**De:** Karl Loeffler  
**Envoyé:** 17 mai 2019 14:59  
**À:** 'Martin Demers'  
**Cc:** Gerald Boily; François Sage; Maxime Cyr; Cantin, Vincent; Cortes, Alfredo  
**Objet:** RE: ONI-943 - HSS Génératrice - Conduits rigides / Cable bus  
**Pièces jointes:** 943Ex-DÉTAIL Marquise.dwg

**Objet :** ONI-943 - HSS Génératrice - Conduits rigides / Cable bus

**3** COUPE - MARQUISE  
**301** ÉCHELLE: 1:20 **CONSTRUCTION**

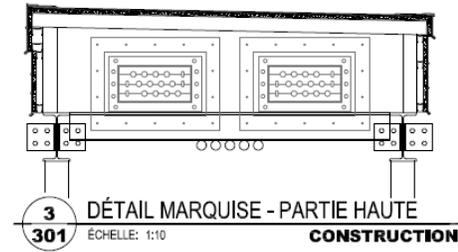
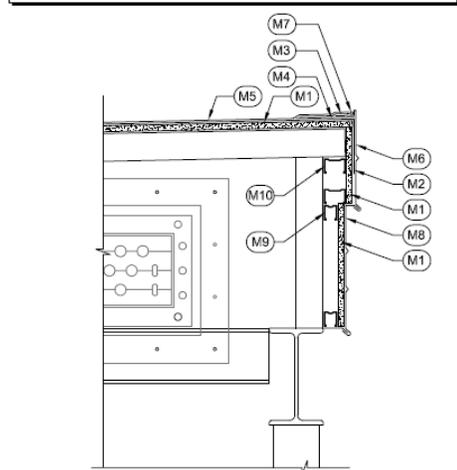
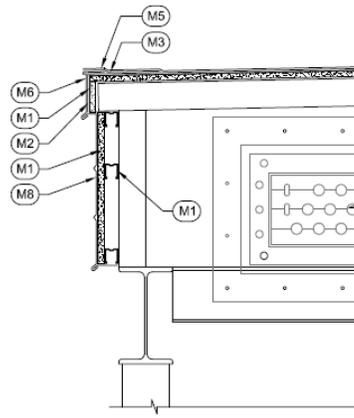
Voici le détail de la marquise avec 5 conduits de 100mm dessinés entre les deux plaques. Vous pouvez vous baser là-dessus pour dessiner les vrais conduits. Si vous plaît m'aviser si vous avez besoin de plus de hauteur ou de largeur à l'intérieur de la marquise. NB : les rectangles jaunes représentent la taille des « enclosures », les plaques de fixation ne sont pas dessinés. **J'ai dessiné les plaques de fixation. il serait judicieux que les plaques de fixation soient à l'intérieur de la marquise pour assurer une installation et une étanchéité adéquate par rapport au mur existant.**

Dans le mur de l'aile R, l'ingénieur en structure a prévu de faire une ouverture pleine largeur dans le mur de brique, avec un linteau structural (autrement dit, assez grande pour les deux plaques et les conduits rigides). Toutefois, cette approche élimine le mur sur lequel un côté de chaque plaque devra être fixé... est-ce qu'on devra réviser le concept et

prévoir deux ouvertures de 14" x 22" avec juste des percements ronds pour les conduits, conserver une grande ouverture et prévoir des poteaux pour la fixation du côté des plaques, ou faire une grande ouverture et fixer les plaques sur 3 côtés seulement? Si option 2 ou 3, faudrait qu'on en parle pour le détail d'étanchéité et le système coupe-feu. **Il faudrait 2 ouvertures 14x22 et des percements ronds pour les conduits.**

Pour la hauteur de l'arrivée vis-à-vis le plancher du local, actuellement la marquise arrive à peu près alignée avec le dessus de la fenêtre du local; cette fenêtre est installée juste en-dessous du plafond, donc les conduits devront arriver bien au-dessus du 90" de l'armoire. Une fois que vous me donnez les emplacements finaux des conduits rigides, je vais coordonner la hauteur exacte de la marquise avec l'ingénieur en structure.

Par rapport aux plaque de fixation, elles dépassent les côtés des ouvertures dans les murs par 3" de chaque côté... d'après moi, faudrait prévoir un espace entre les plaques pour ne pas avoir à les percer. **Oui**

Par rapport au système coupe-feu que vous mentionnez, c'est quel système que vous prévoyez? **Recommandation du fabricant**
